INFORME SEMANAL No. 9

ETAPA DE PRE CONSTRUCCION
SEMANA DEL 14 AL 20 DE ABRIL DE 2025

Nombre del Proyecto: CAMPAMENTO PARA MUJERES MAR VERDE EN COLONIA AGRICOLA DE ACACIAS (META)

Número de Contrato: USPEC-CTO-293-2024

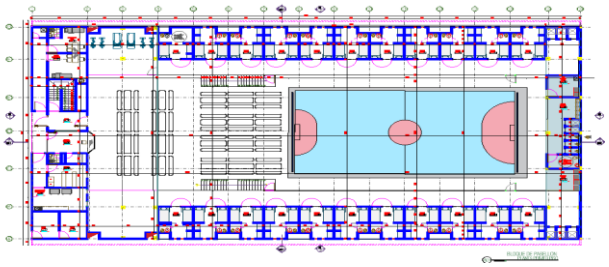
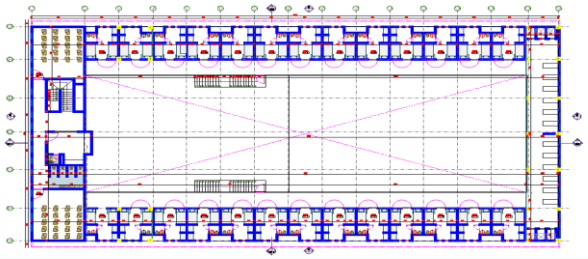
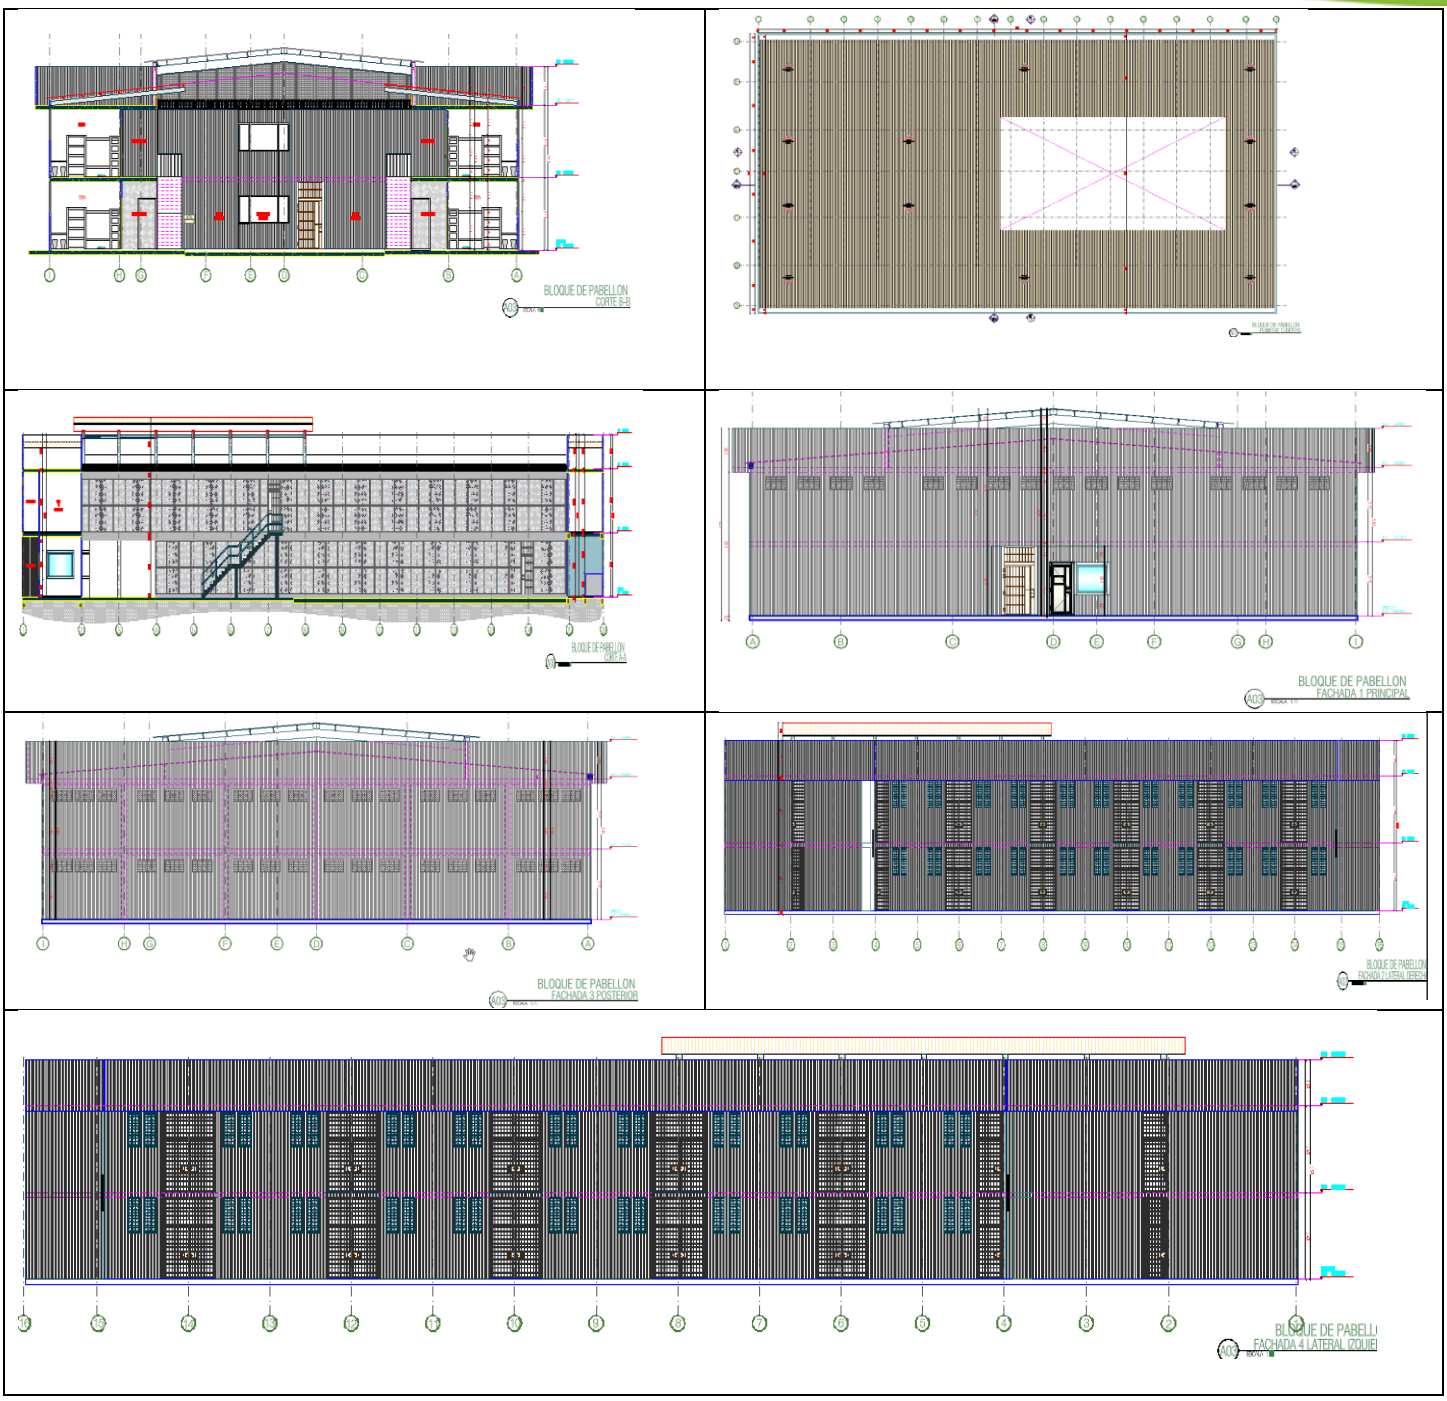
Pabellón de mujeres : Pendiente Acta de aprobación firmada por el INPEC		
Revisión de diseño básico	06, 11, 13 abril 2025	Recomendaciones USPEC - Área minina de consultorios 10 m2 y debe contar con lavamanos - Consultorio médico debe llevar sanitario - Las ventilaciones deben quedar en las fachadas - Pasillos de pabellón deben independizarse con un muro intermedio - Esclusas ubicadas en el costado oriente en medio del pasillo - Punto más extremo de evacuación máximo a 60 m de las escaleras Solicitudes Interventoría: La revisión de la ventilación mecánica ASHRAE - La validación de las condiciones bioclimáticas
	17/03/2025	Aprobación de arquitectura básica por el INPEC
	17/03/2025	Parámetros constructivos generales coordinados con el pre dimensionamiento de estructura inicial • Placa maciza de contrapiso entrepiso y cubierta de 20cm • Muros en concreto • Placa de cubierta maciza con sobrecubierta en teja metálica tipo sándwich deck. • Respetar los ductos de instalaciones técnicas ubicadas sobre las fachadas de las celdas, particularmente las que están a porticadas. • La escalera está diseñada en concreto, pero podría ser metálica.

27/03/2025	• Define que el Pabellón será todo en concreto
	28/03/2025	• Modelo básico en Revit
	07/04/2025	• Aprobación de Sanidad de Consultorios y Consultorio de psicología

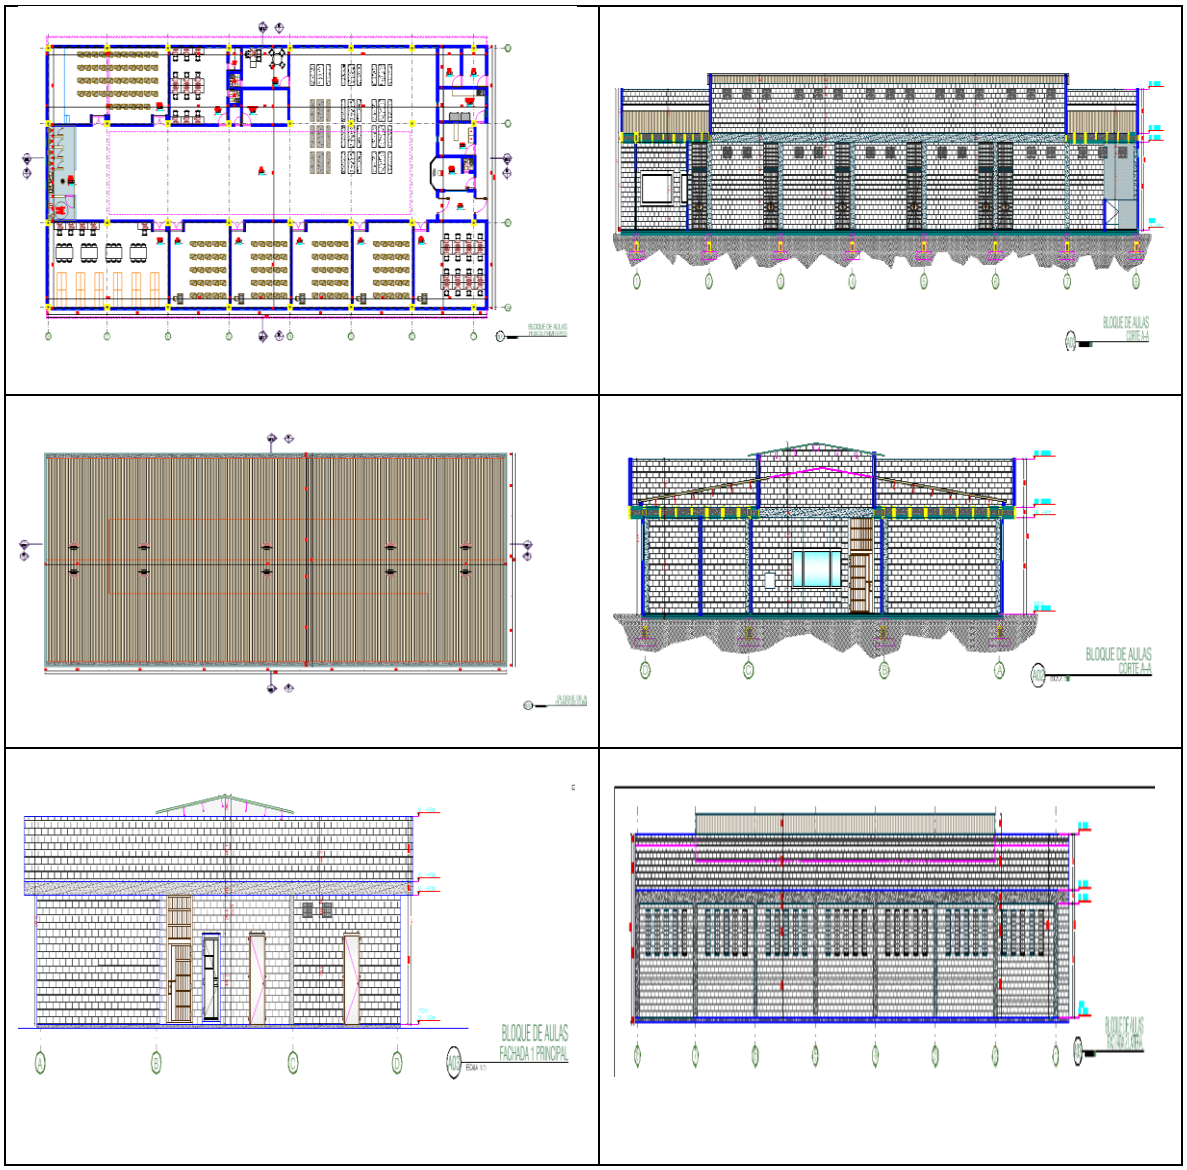
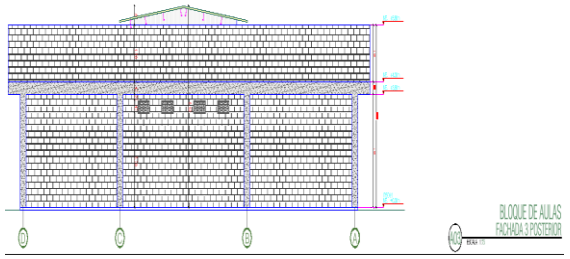
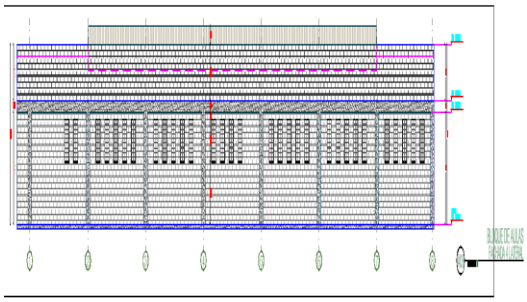
Aulas o Educativas; Pendiente Acta de aprobación firmada por el INPEC		
Revisión de diseño básico	13/03/2025	Revisión de diseño básico
	17/03/2025	Aprobación diseño básico
		Parámetros constructivos generales coordinados con el pre dimensionamiento de estructura inicial: • Estructura en concreto reforzado y mampostería en bloque de concreto. • Cubierta en placa maciza y/o aligerada. • Sobrecubierta tipo sándwich deck
	24/03/2025	• Modelo en Revit
	27/03/2025	• Se define bloque de concreto

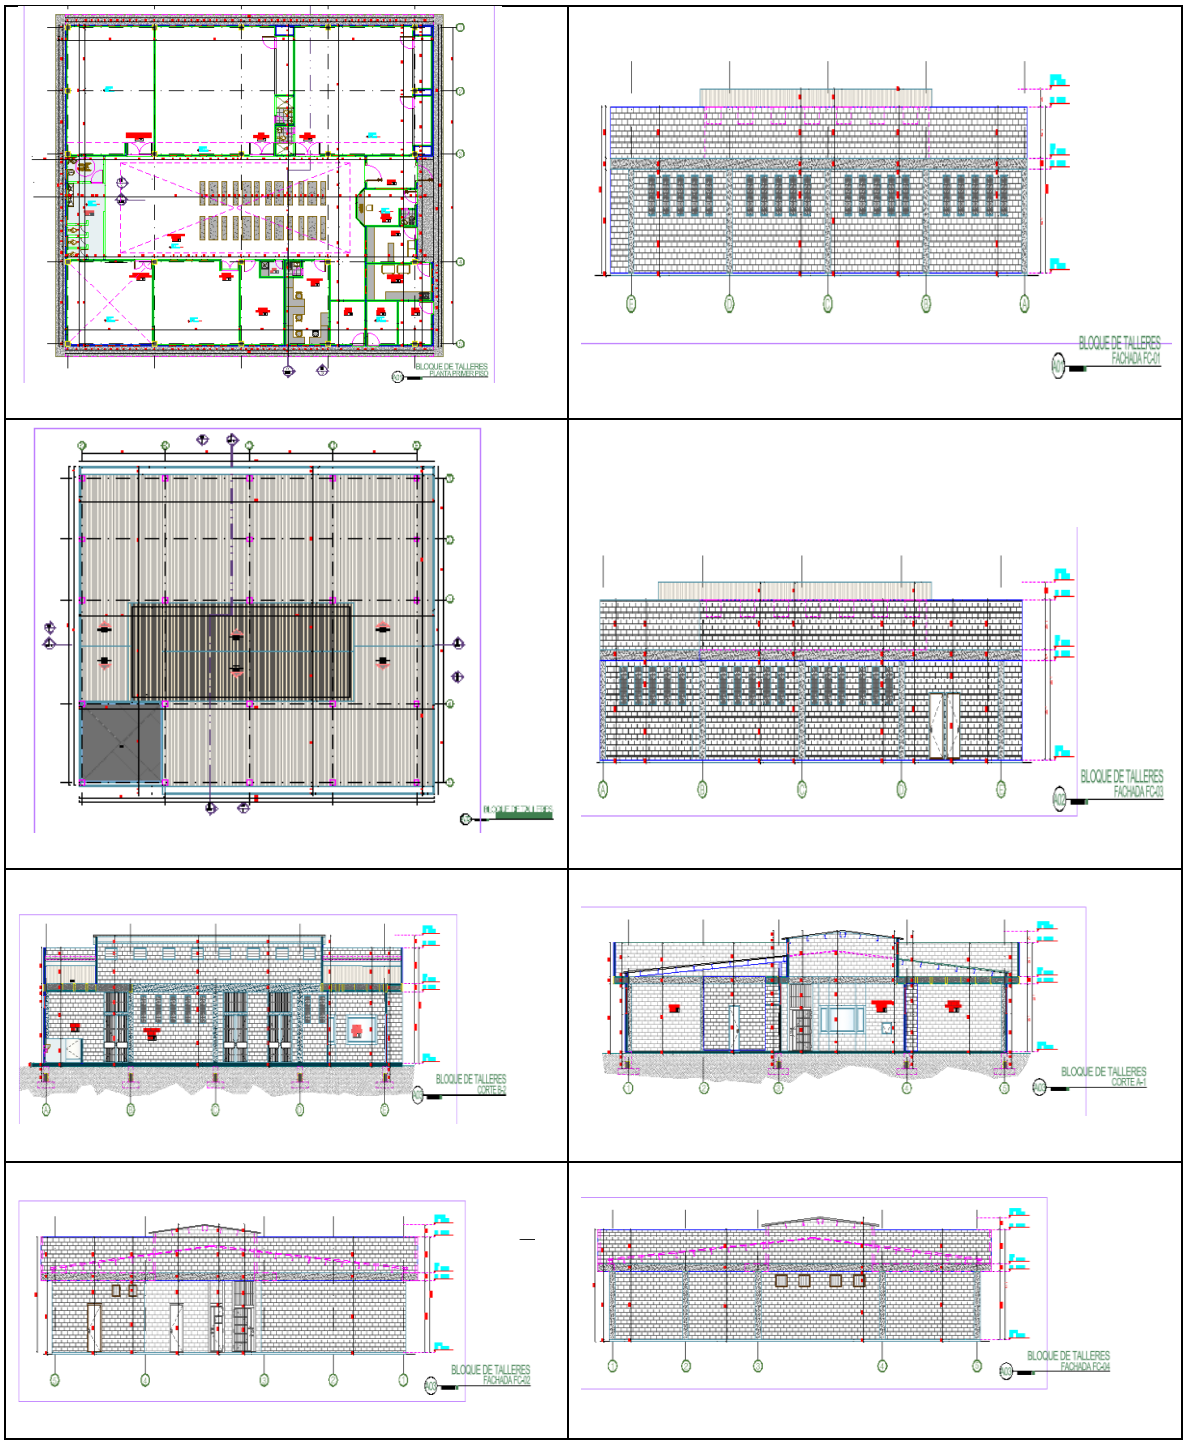
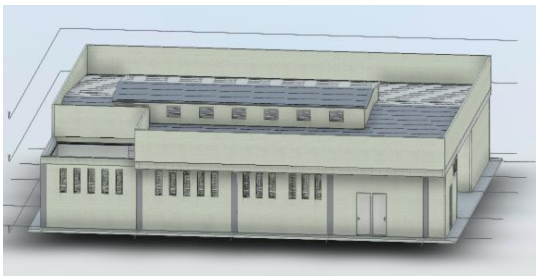
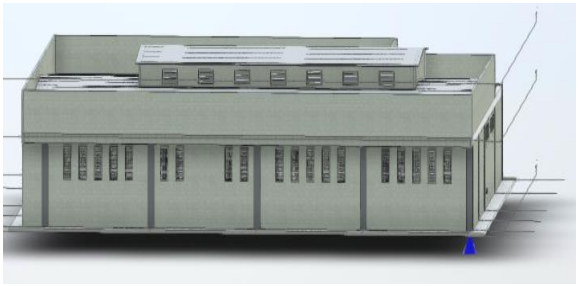
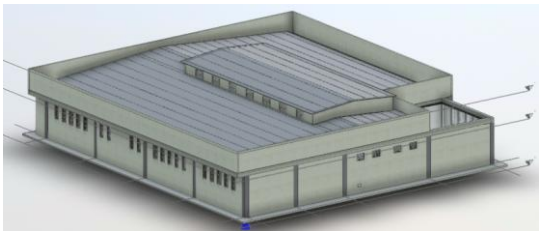
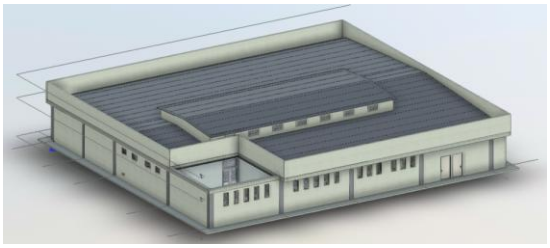
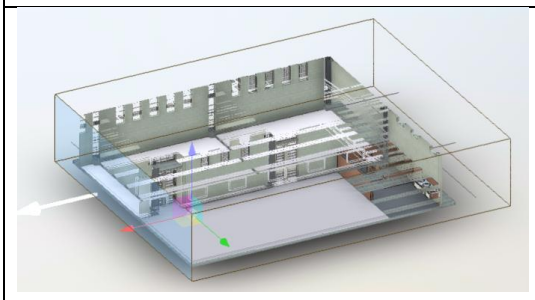
Talleres: Pendiente Acta de aprobación firmada por el INPEC		
Revisión de diseño básico	17/03/2025	• Revisión de diseño básico: • Se incluyó talleres de confección y luego se modifico

• Ingreso de alimentos se cambió de lugar, se ubicó cerca de Control de guardias • Cuarto técnico se ubicó cerca de Control de guardias • Se adicionó bodega de Insumos y productos terminados • Se cambió de sitio la oficina • Se incluyó cuarto de basuras • Se cambió la pendiente de la cubierta • Se dejó un voladizo lateral • Se dejó cenit para iluminación y ventilación • Se eliminó el patio descubierto que se propuso
	18/03/2025	• No. ENT-25-004742 Remite a Interventoría Avance de diseño básico según revisiones en reunión
	20/03/2025	• Aprobación de diseño básico por USPEC
	24/03/2025	Modelo Revit
	27/03/2025	• USPEC informa que se implementarán actividades de repostería en las actividades productivas y se ubicará en Asadero. Esto implica modificar el edificio de Talleres retirando un eje y redistribuyendo el espacio, lo cual retira la aprobación anterior y entra nuevamente a revisión de Diseño básico • Se define en bloque de concreto

31/03/2025	• Reproceso: Cambios a la aprobación • Se retira 1 eje del edificio con el fin de ampliar el Edificio de Asadero para incluir Repostería en éste. • Pendiente definir las áreas productivas a incluir en el Edificio de Talleres, las definirá el INPEC
	10/04/2025	• INPEC solicita: Espacio productivo con 10 máquinas de coser, al lado quedará el área de corte, cuarto de producto terminado quedará al lado del cuarto de artesanías, tomas a techo • Deposito de herramientas con almacenamiento para telas y productos terminados • Artesanías con cuarto de herramientas pequeño

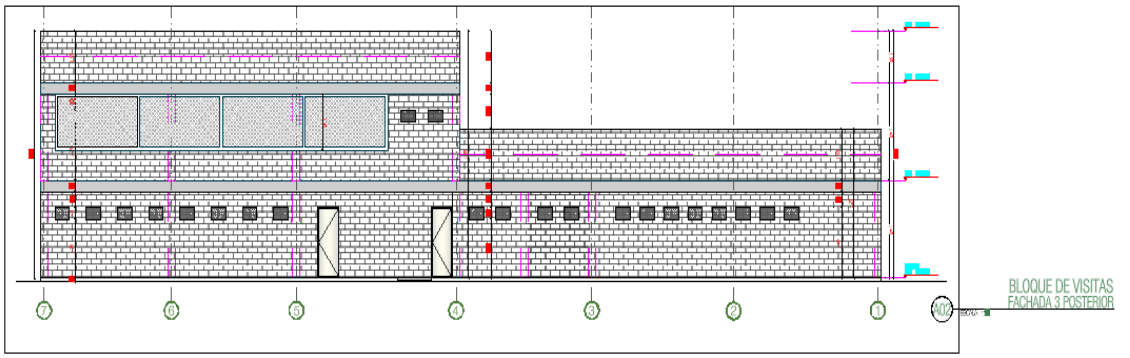
Visitas:		
Revisión de diseño básico	18/03/2025	No. ENT-25-004742 Remite a Interventoría Avance de diseño básico
	20/03/2025	Revisión de diseño básico: - Se incluyó oficina de fiscal - Se eliminó escalera para PPL en piso 1 - Se coloca muro divisorio en sala de abogados - En sala de visitas se reemplaza muro por reja - Se organizó detalles de esclusa - Se confirmaron áreas diferenciadas para visitas familiares, virtuales e intimas - Se trató configuración de baños mas amplios para visitantes

24/03/2025	• Modelo Revit
	27/03/2025	Presentación de cambios: - Circulación y ubicación, - Muro divisorio en locutorios (abogados), - Revisión de muro fachada y ventilación de baños, - Cambio en escaleras

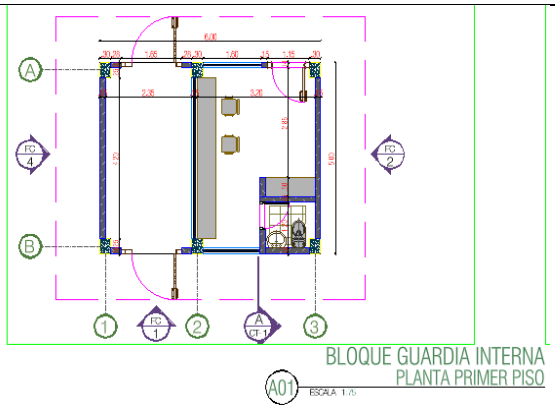
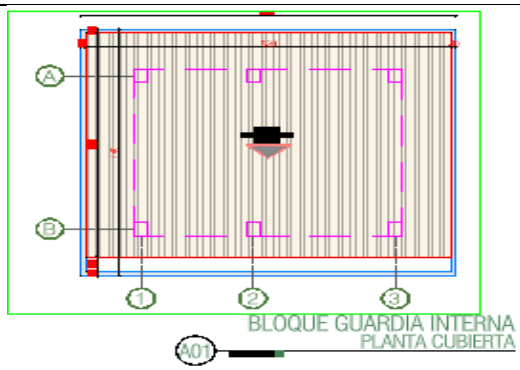
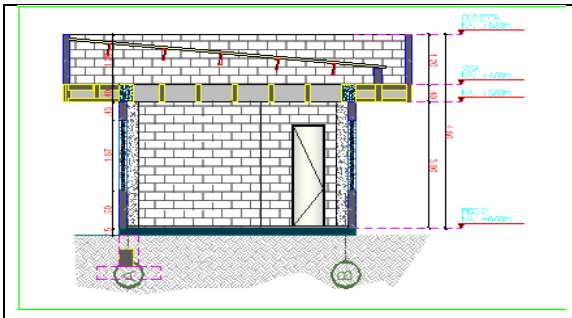
Guardia Interna		
Revisión de diseño básico	18/03/2025	No. ENT-25-004742 Remite a Interventoría Avance de diseño básico
	20/03/2025	• Se incluyó oficina de fiscal • Se eliminó escalera para PPL en piso 1 • Se coloca muro divisorio en sala de abogados • En sala de visitas se reemplaza muro por reja
	24/03/2025	• Modelo Revir
	31/03/2025	• USPEC indica la posibilidad de ubicar la Subestación eléctrica cerca de este edificio

Propuesta Diseño básico Guardia Externa:

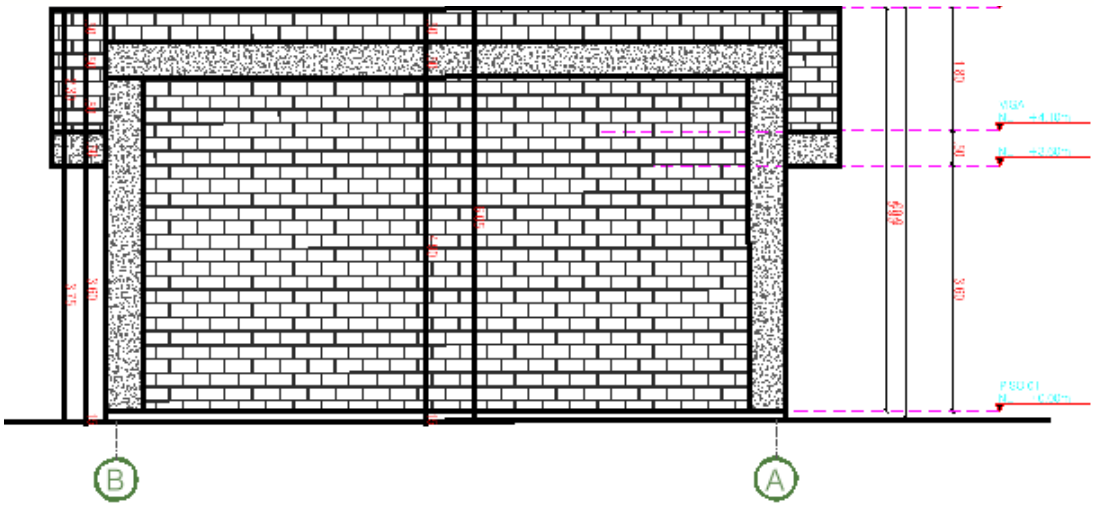
Guardia Externa		
Revisión de diseño básico	18/03/2025	No. ENT-25-004742 Remite a Interventoría a Avance de diseño básico
	31/03/2025	• USPEC aclara que es un área solo para Control de acceso • Se revisa la distribución de las oficinas • Se deja área para antimotines con estantes para armas largas, cortas y gases. USPEC entregará detalle del estante con las dimensiones • Aumento de área de Cafetín en Control de guardia • Definen puerta de la esclusa tipo corrediza • En Control de guardia solicitan mueble para carpetas y libros • Solicitud de no ubicar la Subestación eléctrica cerca del Cuarto de control de monitoreo debido al ruido que produce
	07/04/2025	• USPEC solicita redimensionamiento y ubicación de áreas que faciliten el ingreso respecto al cerramiento y la via proyectada • Reubicación de área de canil, incorporar punto de agua, sombra para los caninos • Incorporar ventanas en la zona de cafetería, y en el área de oficial de mujeres. • Revisión de áreas externas del rondín para circulación de armas. Rondin exterior debe lleva Control • Salida a la derecha por modificación de la vía proyectada

• Pendiente aprobación de INPEC
	09/04/2025	• ENT-25-006068 Avance diseño

Diseño Básico propuesto Rancho:

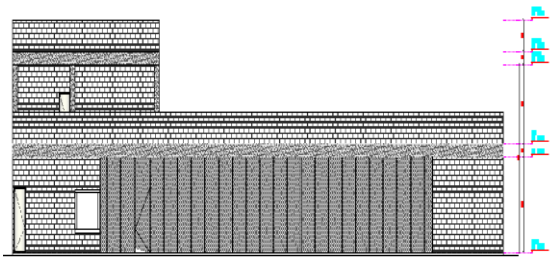
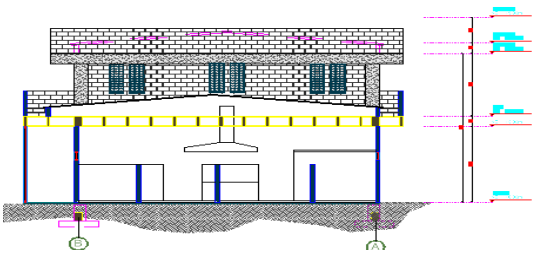
Rancho		
Revisión de diseño básico	18/03/2025	No. ENT-25-004742 Remite a Interventoría Avance de diseño básico
	27/03/2025	• Se realiza revisión de rancho junto a profesional de USPEC y se acuerda realizar modificaciones según planos entregados por INPEC. Se recibe un nuevo esquema de Rancho. • Continua en la fase de Diseño Básico
	31/03/2025	• INPEC aclara que la capacidad de rancheras son 225 cupos, con 10 espacios para dormitorios
	07/04/2025	• Se establece: 5 celdas con camastro, escaleras a piso 2 en concreto • Contratista de cocina requiere: Bahía de estacionamiento, ´área para escáner de alimentos (3 m aprox), depósitos para alimentos secos, refrigerados, congelados, fruver, espacios de procesos y alistamiento, cocción, ensamble, nevera de contramuestas, lavado de fiambreras, carros de alimentos, separación de basuras. • Aprobación de diseño básico por USPEC • Solicitud de espacio nuevo para bodegas de acopio para escaneo de productos con control de guardia para control de alimentos
